Planche 4 / 14 — Façade est — les appareils sur l'élévation

Élévation G, feuille 202, et élévations partielles D et H — le sud est à gauche, le nord à droite ; 15 appareils relevés

Planche 9 / 14 — Façade ouest — les appareils sur l'élévation

Élévation B, feuille 201, et élévations partielles C, E, I — le nord est à gauche, le sud à droite ; 29 appareils relevés

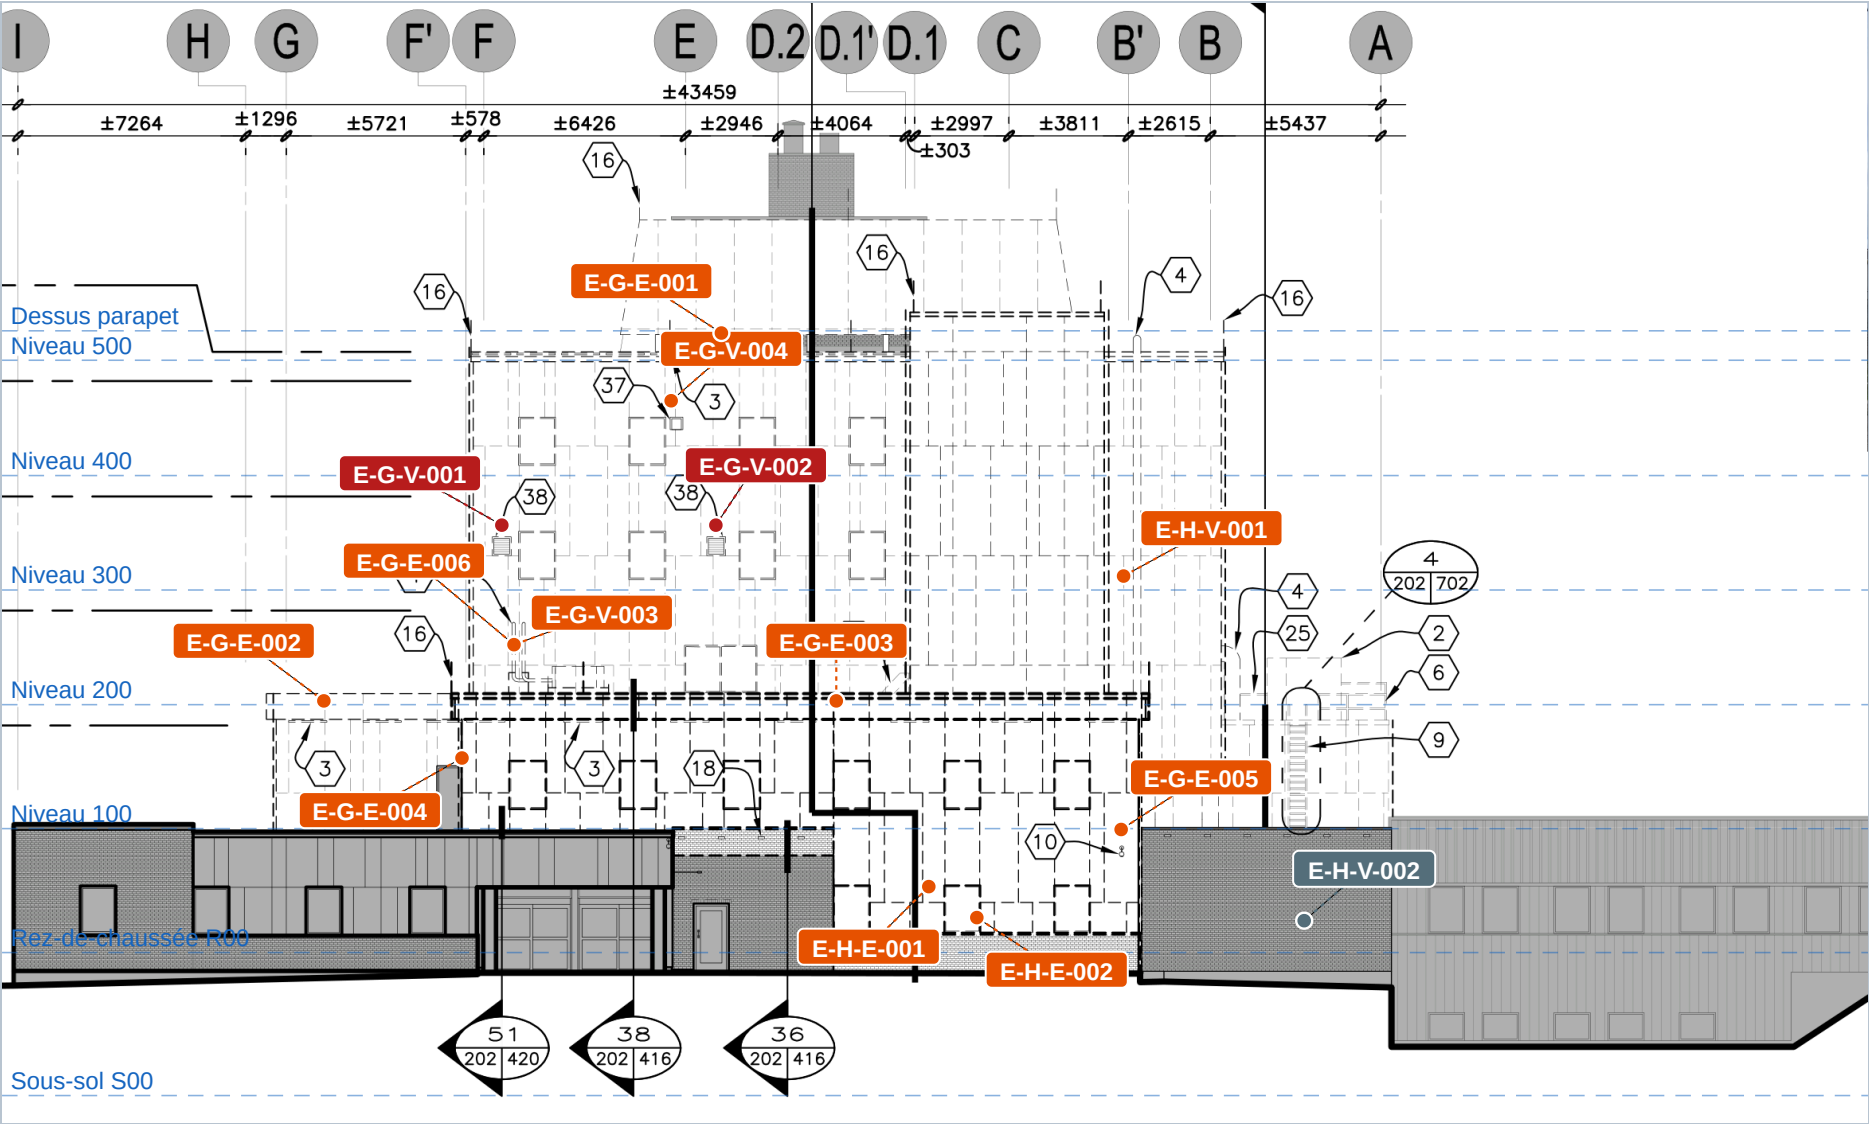
Un bandeau lumineux continu commande toute la façade. Les lignes E-G-E-001 à 004 ne sont pas quatre appareils ponctuels mais un **éclairage linéaire continu sous parapet**, sur la tour et sur le basilaire, avec son conduit d'alimentation. Il est hors service pendant toute la durée des travaux du secteur traité. Sur une façade de plus de cent mètres, la longueur du tronçon attaqué d'un coup détermine donc directement l'étendue de façade laissée sans éclairage extérieur la nuit.

Deux interruptions sont bornées à la semaine hors période estivale : le bi-bloc de la salle de traitement d'eau de l'hémodialyse (E-G-V-003) et le câblage du bi-bloc de la salle des serveurs (E-G-E-006), deux locaux critiques. Elles tombent au même endroit de l'élévation, entre les axes F et E au niveau 200 : **une seule fenêtre peut servir aux deux** si elles sont coordonnées.

Trois écarts entre le tableau et les dessins, à faire lever par WSP : le tableau situe E-G-E-006 à la salle des serveurs alors que le dessin accole cette bulle à l'unité LG du toit ; le tableau dit « persienne à relocaliser » pour E-G-V-001 et 002 alors que la note du dessin dit « à démanteler complètement, aucune remise en service » ; le tableau écrit « supports muraux » pour E-G-V-003 alors que la note dit « support au toit ».

Deux repères sans ligne au tableau. Le sectionneur de thermopompe du repère D (note D6 électricité de ME003D) ne porte aucune ligne. Et l'unité de ventilation de l'hémodialyse apparaît aussi sur l'élévation est partielle H, alors que le tableau ne la porte qu'au nord (N-F-V-005) — cohérent si l'intervention est une affaire de face nord, `[à confirmer]`.

Une élévation sans axe. Le repère D de la feuille ME003D ne porte aucune ligne d'axe : la position de E-D-V-001 n'est pas déterminable et n'est donc pas dessinée ici.

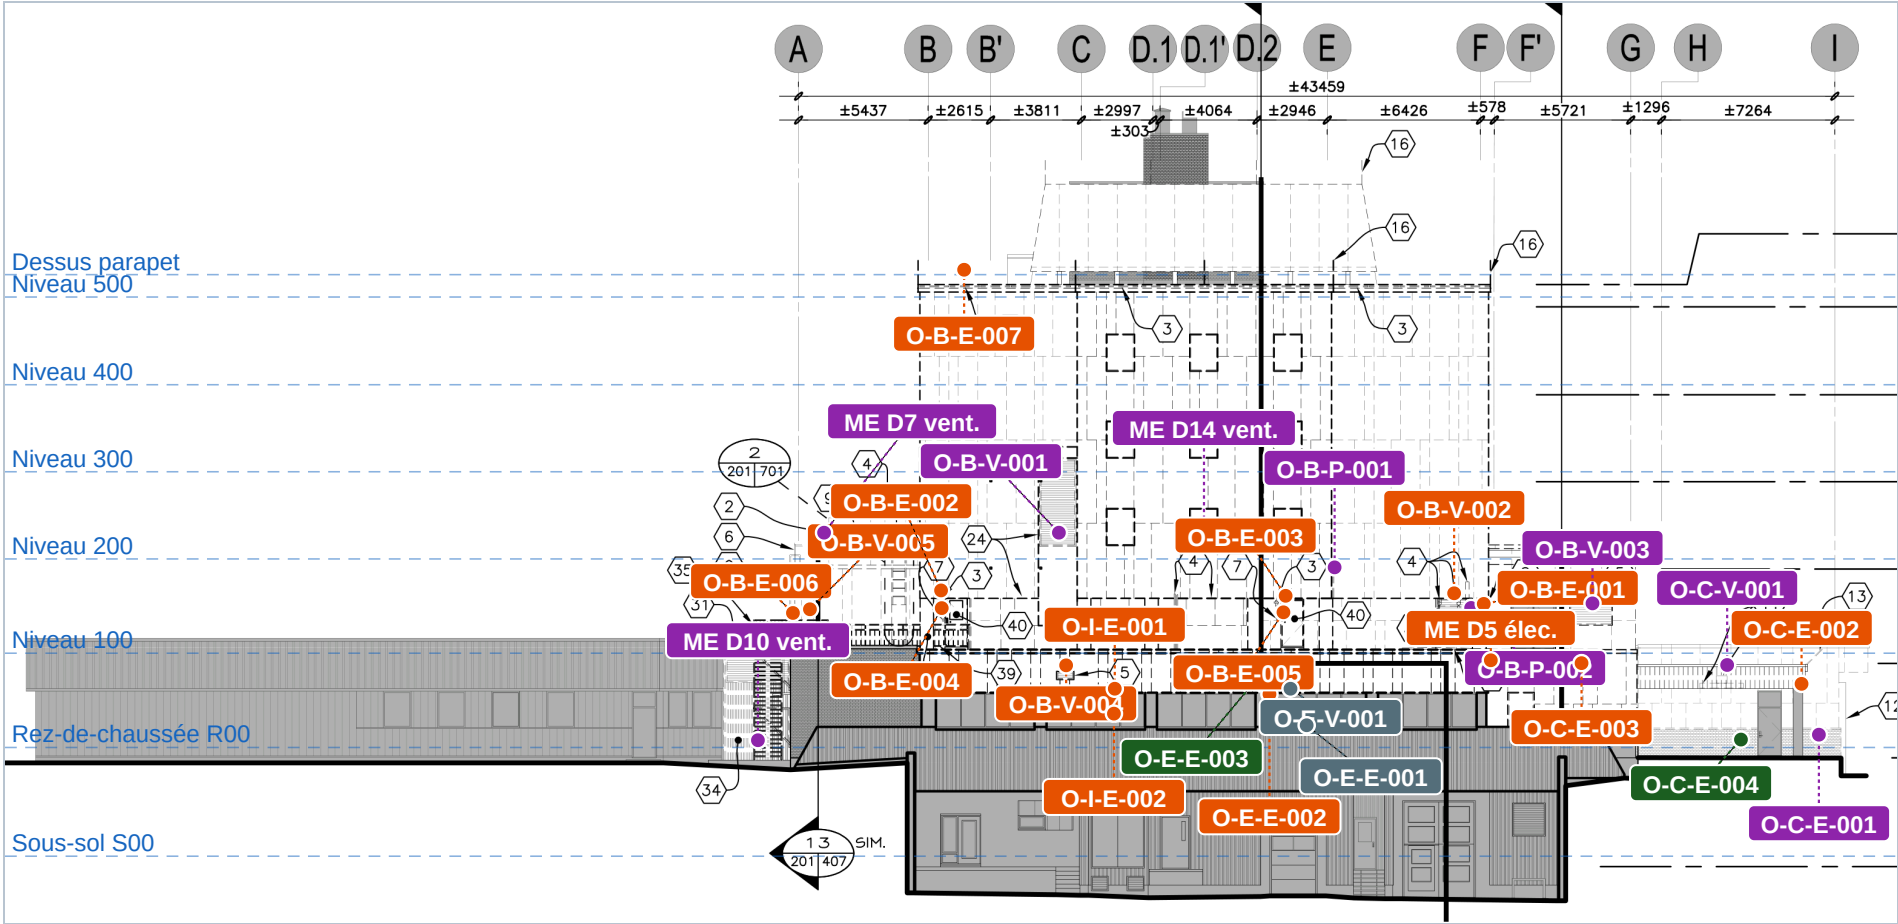
Ce que les verrous de la façade ouest révèlent La façade ouest porte les plus gros travaux temporaires du chantier. Deux conduits de prise d'air frais de 900 x 900 mm, montant du niveau 100 au niveau 300 sur toute la largeur D.1'–D.2, doivent être installés et raccordés au plénum sous le soffite avant de toucher au parement derrière le conduit existant du bloc opératoire — et l'installation elle-même est écrite « en plusieurs étapes ». C'est la plus grosse installation provisoire de tout le projet, et elle n'apparaît nulle part dans le découpage en plan. L'unité d'hémodialyse est ici aussi, et sans ligne au tableau. La note D7 ventilation de ME001D la repère sur l'élévation ouest avec sa passerelle d'aluminium et ses trois conduits, mais le tableau ne la porte qu'au nord (N-F-V-005). Les conduits traversent le parement de part et d'autre de l'angle nord-ouest : le nord et l'ouest ne peuvent pas être planifiés séparément sur ce point (Z-29). Trois verrous inter-façades partent d'ici. Les évents de l'autoclave, dessinés au sud, sont à relocaliser avant le début de l'ouest ; la prise d'air médical temporaire se pose à l'ouest pour permettre le nord ; les conduits temporaires de l'hémodialyse précèdent la démolition au nord comme à l'ouest. L'ordre des façades est commandé par l'électromécanique, pas par l'architecture. Le seul verrou hivernal du projet. Le thermostat Pyrotenax et son câble chauffant (O-B-E-001) sont la seule ligne du tableau bornée « en dehors de la période hivernale », avec une durée écrite en mois. Sur la même façade, la persienne du garage des ambulances (O-B-V-004) est écrite « en période estivale ». La façade ouest est donc une façade de belle saison. Quatre lignes non départageables. Les luminaires et lecteurs des portes du laboratoire et du bloc opératoire (O-B-E-002 à 005) correspondent à deux couples de bulles identiques ; les feuilles ME ne permettent pas de dire lequel est lequel. De même, les numéros de persiennes P-01 à P-18 portés sur les dessins ne renvoient à aucune nomenclature retrouvée dans le jeu — l'appariement repose sur la concordance des dimensions mesurées ^[lecture].
